DODATEČNÉ INFORMACE Č. 15 K ZADÁVACÍM PODMÍNKÁM

Název veřejné zakázky:	Domov pro seniory Havlíčkův Brod - přístavba
Evidenční číslo veřejné zakázky:	VZ 632814
Identifikační údaje o zadavateli	
Název:	Kraj Vysočina
Sídlo:	Žižkova 1882/57, 587 33 Jihlava
IČ:	708 90 749
Veřejná zakázka podle předmětu:	Veřejná zakázka na stavební práce
Forma zadávacího řízení:	Otevřené řízení
Limit veřejné zakázky:	Nadlimitní

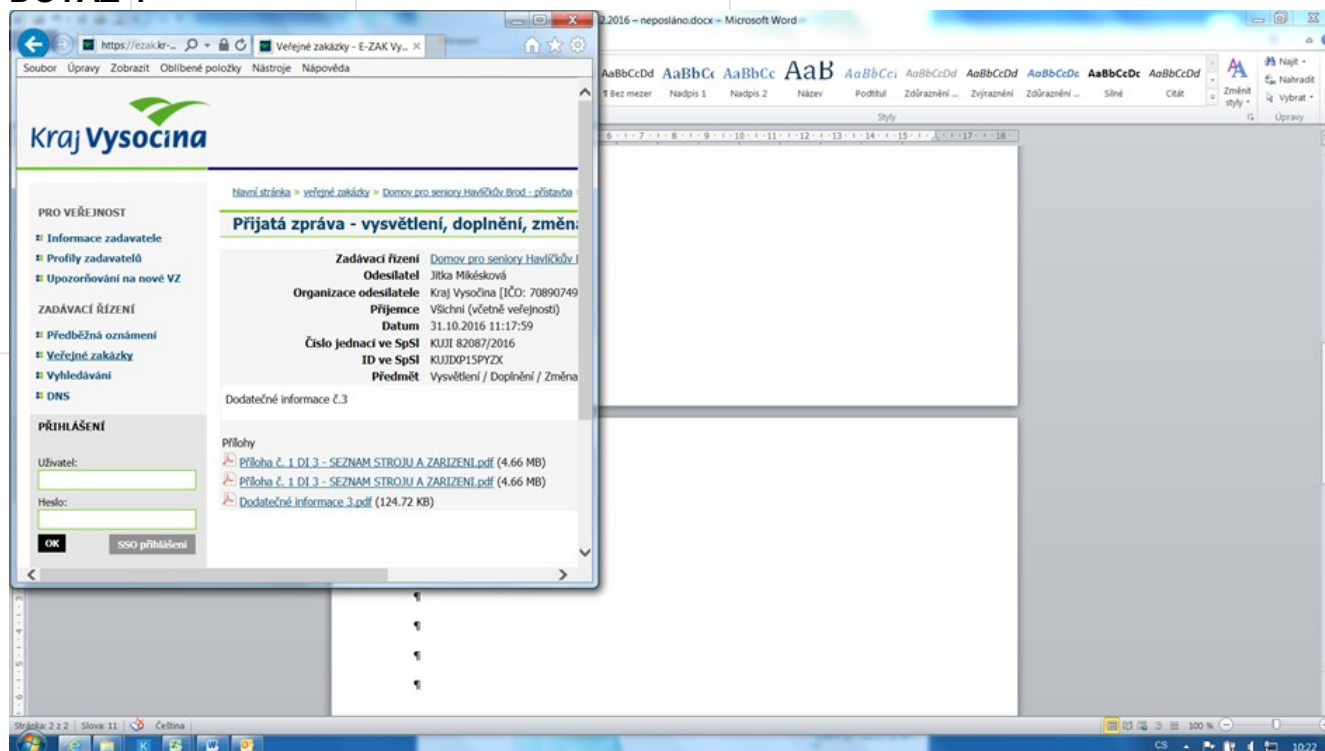
Výpis dveří – uveden příklad prosklené stěny D-102

D-102 1100/1970		PROSKLENÁ STĚNA, DVEŘE OTOČNÉ, JEDNOKŘÍDLOVÉ, PRAVÉ PROSKLENÉ, BEZPEČNOSTNÍ SKLO TR. BT2, SVĚTLOST KŘÍDLA 1100/1970mm KOVÁNÍ - KLIKA/KLIKA, SAMOZAVÍRAČ, ELEKTROMECHANICKÝ ZÁMEK, VLOŽKOVÝ ZÁMEK 40/40 ČTEČKA KARET/KLÁVESNICE SPODNÍ ČÁST DVEŘÍ PLNÁ v=500mm KONTRASTNÍ POLEPY V=800 A 1400mm VÝSUVNÁ PRAHOVÁ LIŠTA OCELOVÁ ZÁRUBEŇ DO ZDIVA TL. 200mm EI 30 DP3-C	
			1.PP
			1

Ve výpise dveří se objevují prosklené stěny s dveřmi. U těchto stěn je ocelová zárubeň různých tloušťek. Podle nákresu nevypadá, že by dveře byly v ocelové zárubni.

- Skutečně budou dveře v prosklených stěnách zavěšeny do ocelové zárubně? Dotaz platí pro všechny prosklené stěny.

ODPOVĚĎ 6

Ano, jedná se o ocelové zárubně, např. s bočním světlíkem. Viz příklad na obrázku:

Nápis na fasádě

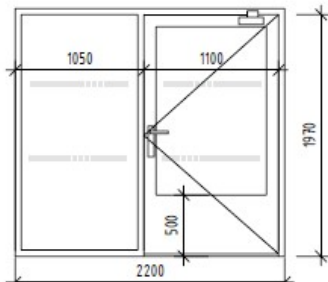
Výměra nápisu na fasádě je určena v m². Z projektové dokumentace není, zřejmě jak bude veliké písmo. Předpokládáme, že nápis bude pouze v omítce, vlastně provedený pouze nátěrem na fasádu.

- Může zadavatel udat velikost nápisu na fasádě? Výšku písmo, tloušťku písma, atd..
- Může zadavatel uvést podrobnější popis loga na fasádě?

- Nápis bude proveden verzálkami, font „ARIAL“, výška písmen 500 mm, tloušťka kresby 100 mm.
- Nápis bude proveden nátěrem fasádní barvou. Odstín - světle šedá.
